# **RAPPORT D'ENQUÊTE PUBLIQUE ET CONCLUSIONS MOTIVEES**

**VILLE DE SAVERNE**

**2° MODIFICATION DU PLAN LOCAL D'URBANISME**

**Avril Mai 2016**

OAP du PLU après modification n°2

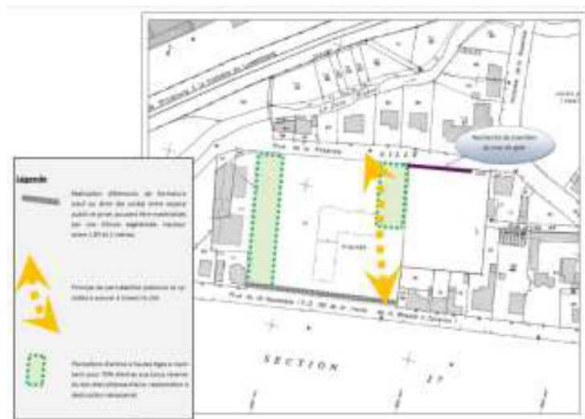
Le promoteur de l'EPHAD ne souhaite pas conserver le cheminement piéton et cyclable entre « la rue privée » ( la rue appartient en fait à la Ville) et son établissement. Pour des raisons de sécurité, l'EPHAD envisage de clore totalement son site, ce qui entraîne la suppression du cheminement transversal envisagé initialement.

Lors de l'enquête publique de 2013 concernant la 1° modification du PLU, j'avais apprécié favorablement ce cheminement. En effet, l'accès le plus court vers la partie basse de la ville et la gare est celui qui emprunte cette liaison interne et la « rue privée ». Cette perméabilité permet aussi une mixité élargie à l'ensemble du site. Enfin, en 2013 était aussi apparu un éventuel besoin de mutualisation des parkings certains jours particuliers.

**Je suis conforté dans ma recommandation visant à conserver le cheminement initial.**

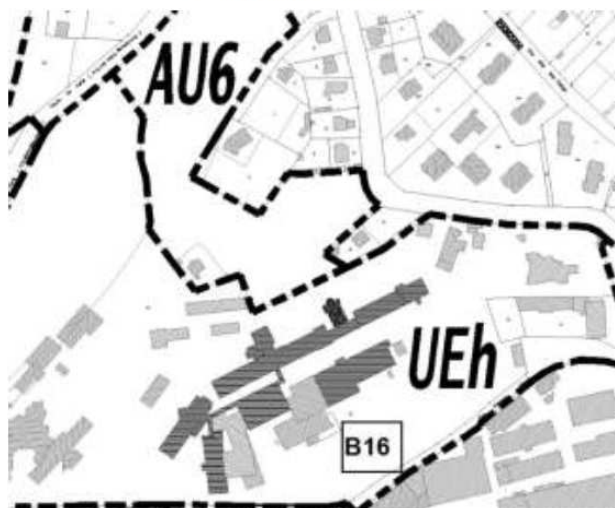
**La transformation du terrain du rucher école en terrains à bâtir est accompagnée du maintien d'une zone verte de 8m par rapport à la limite intercommunale avec Otterswiller. Selon l'article 4.6 p 21 de la notice de présentation le maintien de cette zone verte est prescrite par l'intermédiaire du règlement art 7 AUZ qui prévoit un recul des constructions de 8 mètres. Mais il n'existe pas de prescriptions imposant la végétalisation de cette bande. Elle pourrait être aménagée en stationnement avec pour seule obligation de planter un arbre-tige pour 4 places et au moins 1 arbre tige par tranche de 2 ares d'espace libre. Vu la surface des terrains, ces prescriptions ne répondent pas à la notion de maintien d'une zone verte.**

**Si la volonté de la ville est de conserver une vraie zone verte, il me semble que le règlement devrait être complété.**

Zonage après modification n°2

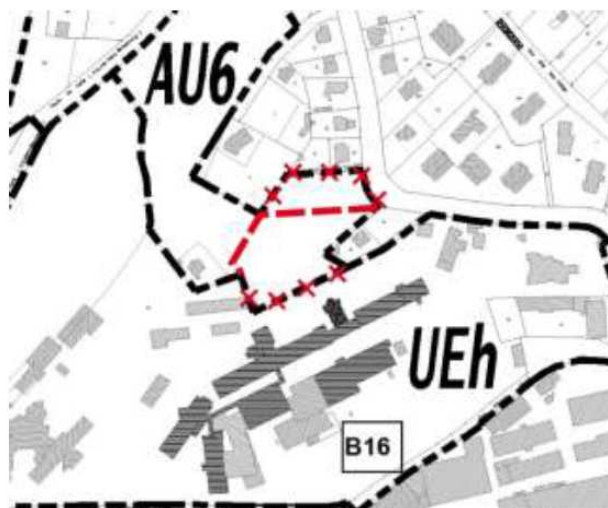
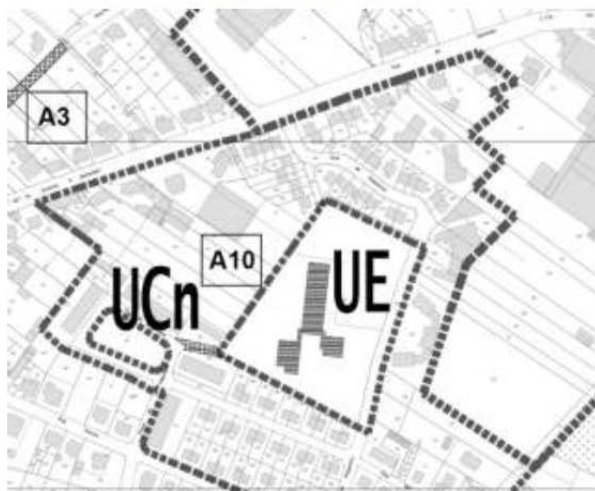
**Le terrain AU6 appartenant à l'hôpital, la modification envisagée ne fait l'objet d'aucune remarque de ma part. Aucune remarque à ce sujet n'a été formulée.**

Zonage après modification n°2

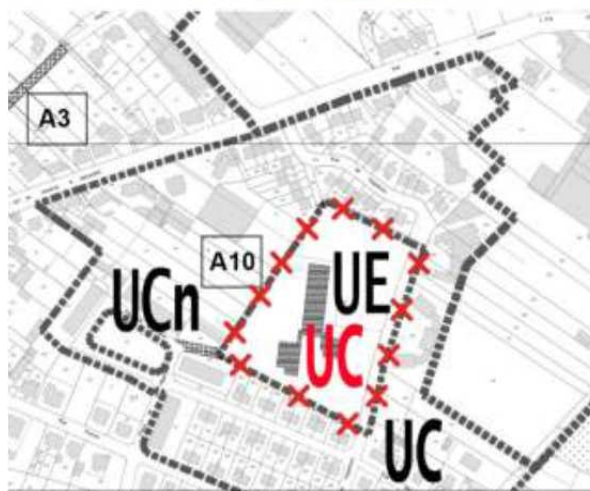
**Le terrain du Lycée Chappe forme une enclave UE dans une zone UC.**

**La modification envisagée ne fait l'objet d'aucune remarque de ma part. Aucune remarque à ce sujet n'a été formulée.**

Zonage après modification n°2

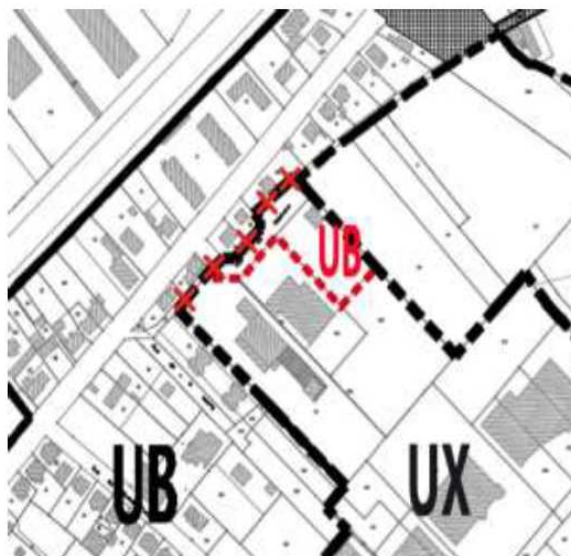
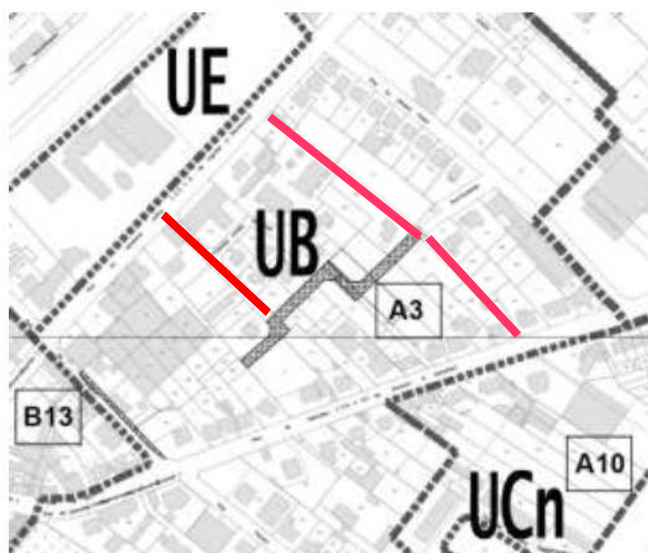
**La modification envisagée ne fait l'objet d'aucune remarque de ma part.**

Zonage après modification n°2

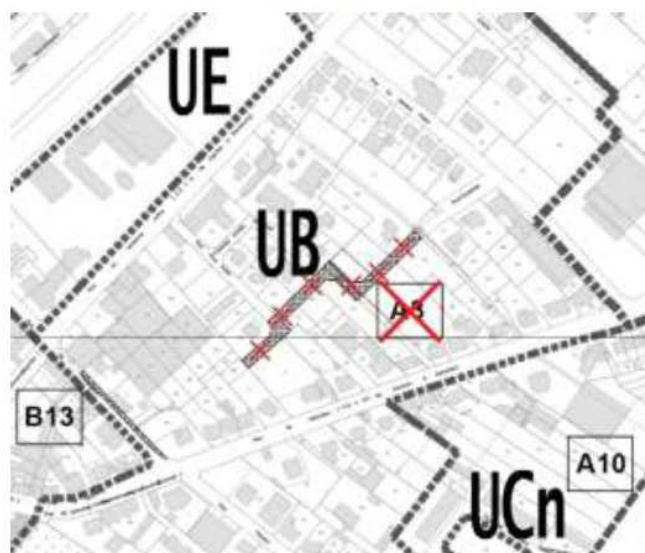
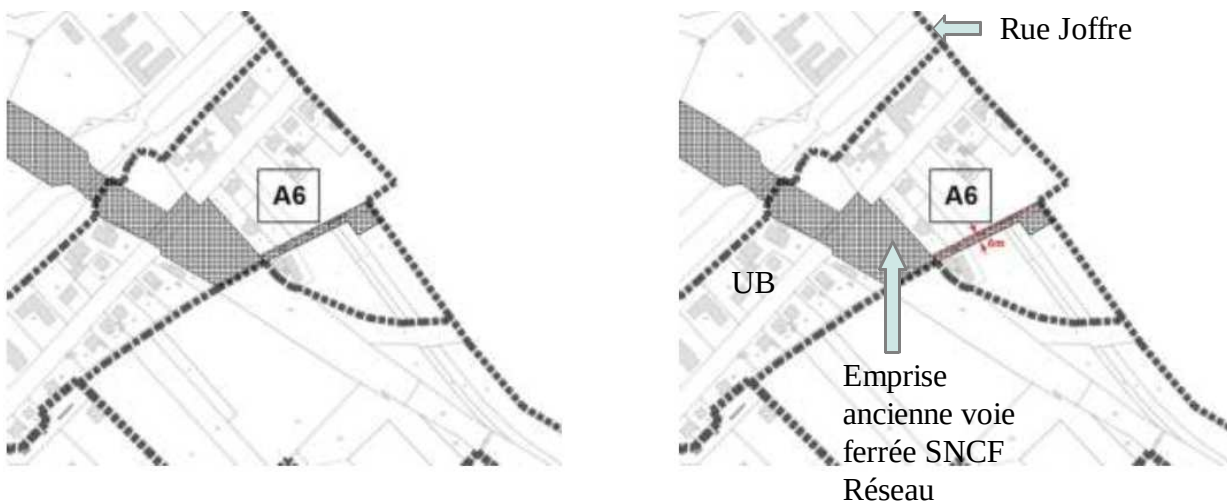
La rue prévue en zone UB sur l'emplacement réservé A3 avait pour objet de relier les 2 tronçons de la rue Acker (en rouge sur le plan) et de desservir les fonds des parcelles situés en zone UB. Ces fonds de parcelles sont des terrains nus aptes à recevoir des constructions.

**L'urbanisation de ce cœur d'îlot pourra se faire au cas par cas. Le découpage des terrains actuels en vue de la création de terrains à bâtir devra se faire en créant des accès sur rue soit par acquisition du terrain nécessaire à cet accès ou par servitude de passage.**

**En cas d'aménagement global, l'aménageur devra créer des voies de desserte qui resteront privées.**

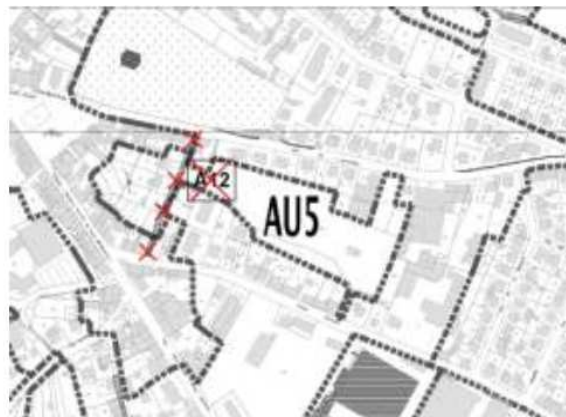
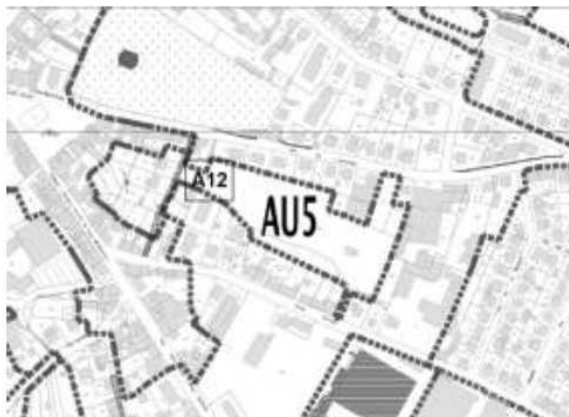
L'emprise réservée impacte uniquement le terrain de M. SCHNEIDER. Un abri de jardin et une clôture seront à déplacer. L'impact sur sa grande propriété est faible. La réduction de largeur à 6m lui est favorable.

Vu la faible surface constructible à desservir en impasse sur une longueur d'environ 100m, la largeur de 6m est suffisante.
